平潭综合实验区自然资源与生态环境局关于 奥园鼎新·钻石海（三期）及整体项目 竣工规划条件核实公示

附件：奥园鼎新·钻石海（三期）及整体项目核实
变更公示

奥园鼎新·钻石海（三期）及整体项目 核实变更公示

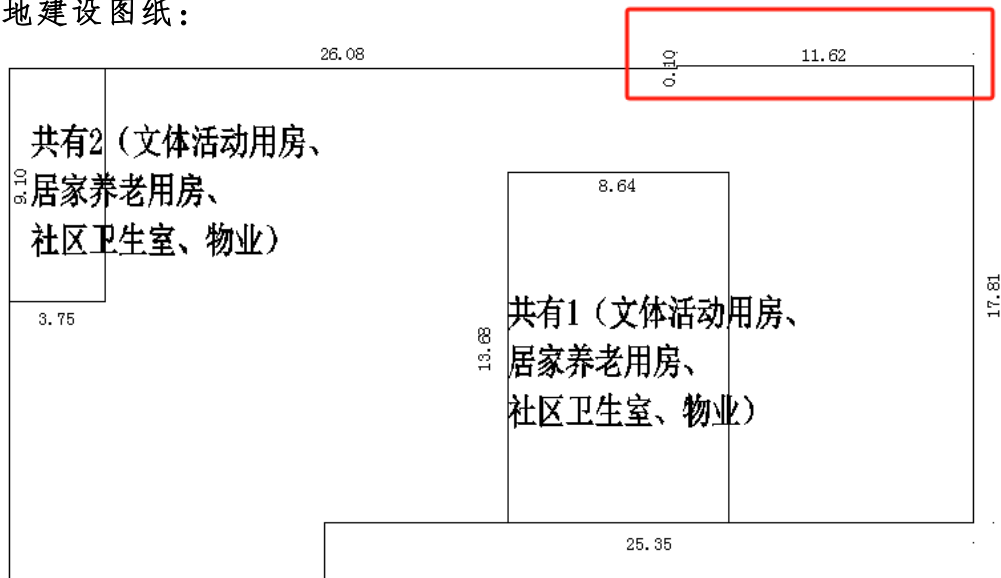
1. S8#一层原审批商业进深为 17.72m，为优化建筑外立面观感，调整立面线条，增加层次感，一层北面局部墙体外扩 0.09m，调整后商业进深为 17.81m，商业实测建筑面积比审批大 1.16 m²。

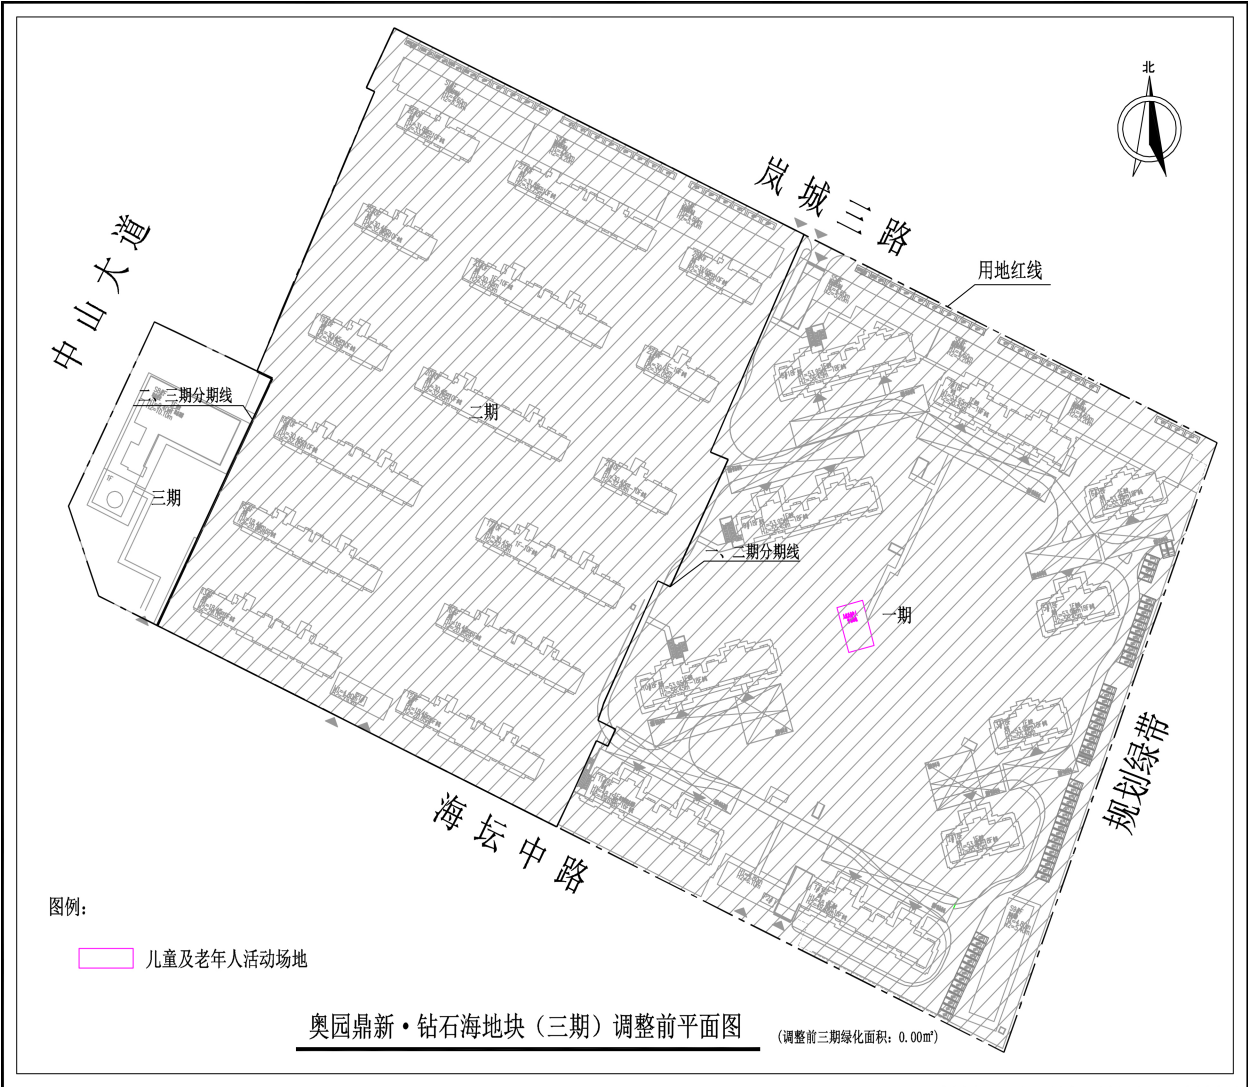
3. ①为提升小区整体的景观绿化品质，本期增加绿地面积。（三期）绿地规划审批值为 0 m²，实际建设绿地面积为 229.26 m²。

②为优化小区整体娱乐配套设施布局，儿童及老年人活动场地位置调整，调整后占地面积与原审批面积一致（均为 170 m²），且日照满足规范要求。
